ITINERARIO NAPOLI – BARI RADDOPPIO TRATTA CANCELLO-BENEVENTO II LOTTO FUNZIONALE FRASSO TELESINO – VITULANO 1° LOTTO FUNZIONALE FRASSO TELESINO – TELESE

Relazione Tecnica Perizia Differenziale. Variante VI07

VI07 – Viadotto PORTELLA dal km 25+786.68 al km 25+818.21

Fig. 1 VI07 - PIANTA SCAVI PARATIE DI PD

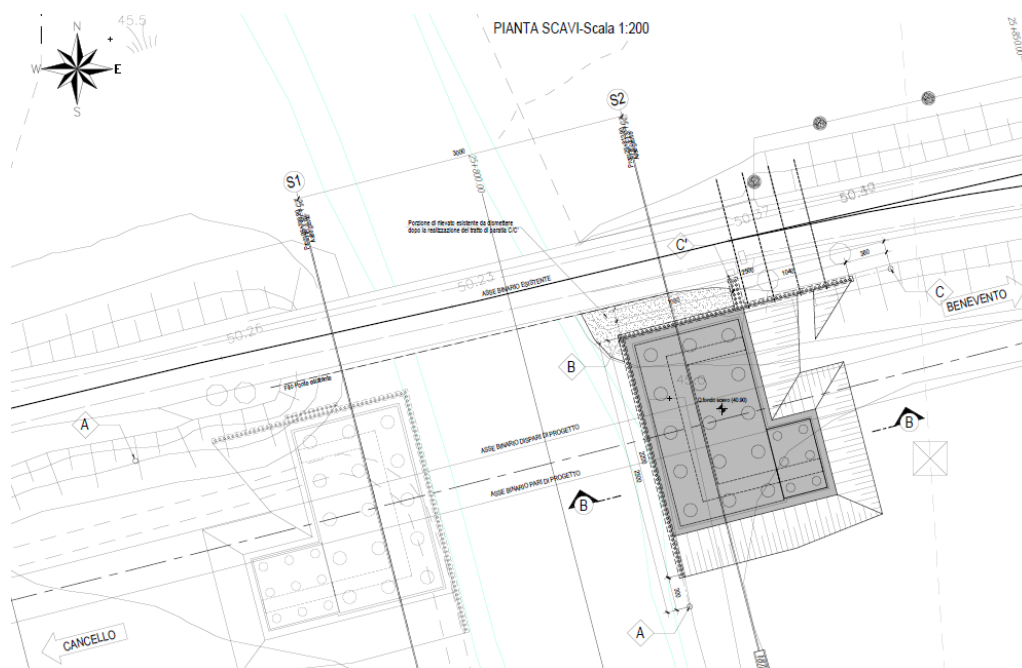
Per il sostegno degli scavi di fondazione il progetto definitivo prevede paratie di micropali con andamento planimetrico a L, in adiacenza al ponte ad arco esistente e lungo il corso d'acqua. Alcuni tratti di paratie sono tirantate.

Fig. 2 VI07 - SEZIONE SCAVI DI PD

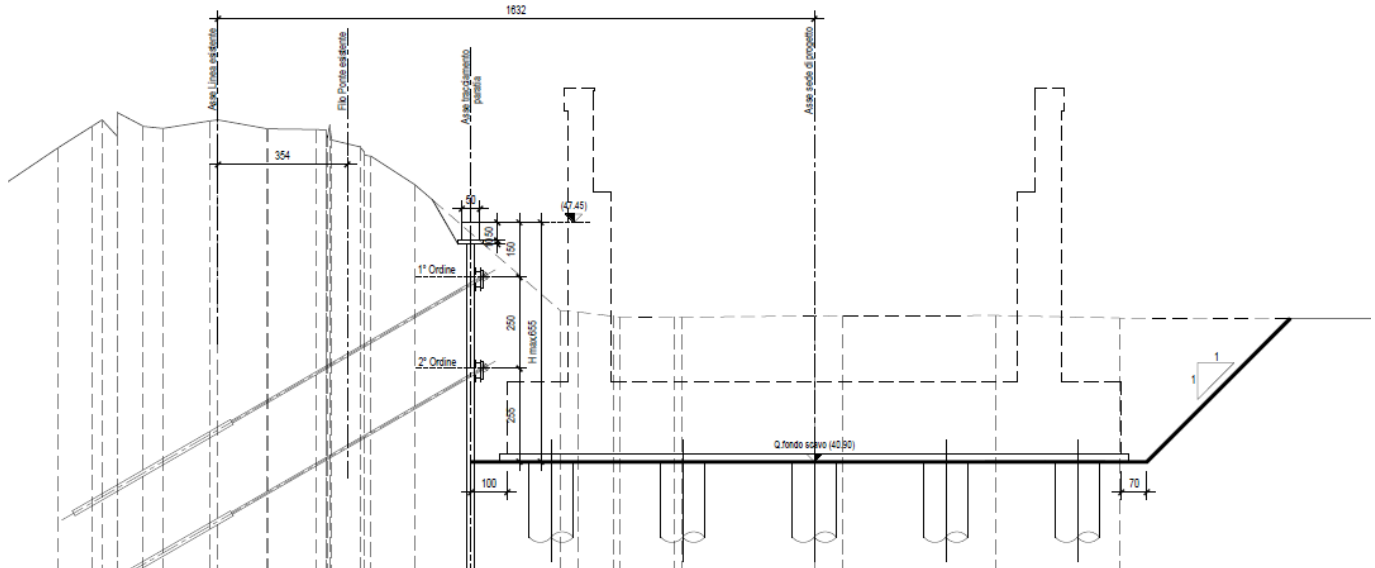
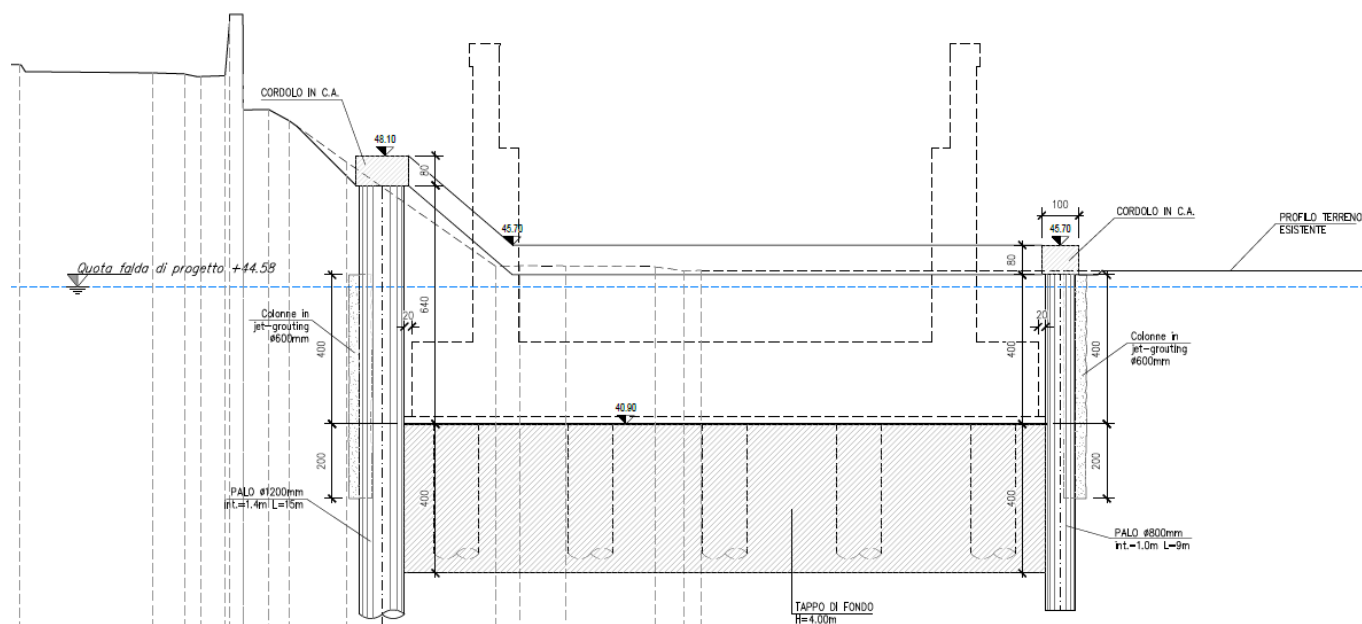
In particolare, le misure eseguite nel corso della progettazione esecutiva sul piezometro di nuova installazione (S-PE24) hanno indicato il livello di falda a profondità variabile durante il periodo di osservazione tra 80 e 190 cm dal p.c., corrispondente a quote tra 44.58 e 43.48 m s.l.m.

Tali misure rappresentano un aggravio delle condizioni di falda rispetto a quanto delineato nel PD.

Poiché gli scavi di fondazione arrivano a quota 40.90 (3.6m al di sotto della massima quota di falda misurata) risulta una evidente necessità di modificare le opere provvisorie previste nel PD che non garantiscono la tenuta idraulica dal fondo e laterale degli scavi (v. fig. 2 precedente).

Trattandosi di una falda assai verosimilmente in movimento e visto l'adiacenza ad un corso d'acqua con portata cospicua, non sono proponibili interventi di aggettamento.

Tali interventi di aggettamento risulterebbero comunque impraticabili, indipendentemente dalla falda in movimento, vista la natura prevalentemente sabbiosa dei materiali, caratterizzati quindi da permeabilità medio-elevate che

genererebbero portate di aggotamento difficilmente gestibili con usuali accorgimenti di cantiere. Un intervento di impermeabilizzazione laterale e sul fondo risulta quindi indispensabile.

Viste le analogie in termini di caratteristiche dei terreni e di battenti idrici rispetto al fondo scavo, si è ritenuto di applicare le stesse tipologie adottate per le fondazioni del viadotto VI05 Calore, costituite da una coronella perimetrale di pali di medio diametro intasate con colonne di jet-grouting e da un tappo di fondo in jet-grouting.

I pali diventano di grande diametro nel tratto in adiacenza al rilevato ferroviario esistente, dove gli scavi aumentano di altezza. Tale soluzione consente di non far ricorso a tirantature sotto la linea ferroviaria in esercizio (i bulbi questi tiranti si dovrebbero inclinare molto e andrebbero a ricadere in terreni alluvionali sotto falda). Si allega uno stralcio delle soluzioni adottate in sede di PE.
